Rapport zienswijze en ambtshalve aanpassingen

Ontwerp bestemmingsplan Roosjesweg 8/8a- Uitbreiding parkeerterrein gemeentehuis

Corsanummer: 19B.00280

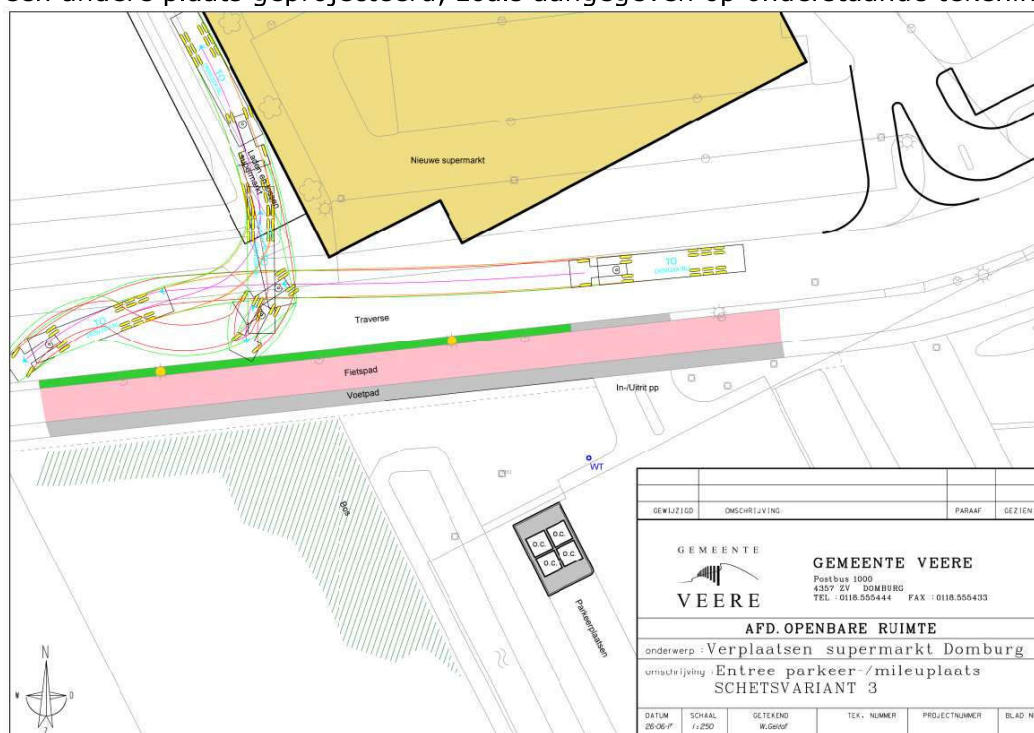
Niet duidelijk is in hoeverre er rekening is dan wel wordt gehouden met de alhier gelegen infrastructuur, waarbij de volgende punten met name worden benoemd

- In het plan lijken de beoogde ondergronds containers bovenop een waterleiding en een brandkraan te zijn geprojecteerd. In een afbeelding is de ligging van de waterleiding en de afsluiter/brandkraan weergegeven.
- Verder wordt in het plan de mogelijkheid geboden om zonnepanelen te plaatsen bijvoorbeeld op een overkapping boven de parkeerplaats. Deze ontwikkeling kan gevolgen hebben op de alhier gelegen infrastructuur, zoals bijvoorbeeld interferentie.
- Daarnaast is niet duidelijk hoe het zit met de "Tweede ontsluiting" en/of dat gevolgen heeft voor de infrastructuur en over wat voor soort oppervlakteverharding het gaat.

In het bestemmingsplan was een schets opgenomen van de mogelijke plaatsing van de containers binnen de daarvoor opgenomen functieaanduiding. De functieaanduiding is ruim gekozen, zodat binnen deze kaders voldoende ruimte is voor plaatsing buiten de aanwezige infrastructuur. Inmiddels zijn de aan te brengen ondergrondse containers op een andere plaats geprojecteerd, zoals aangegeven op onderstaande tekening.
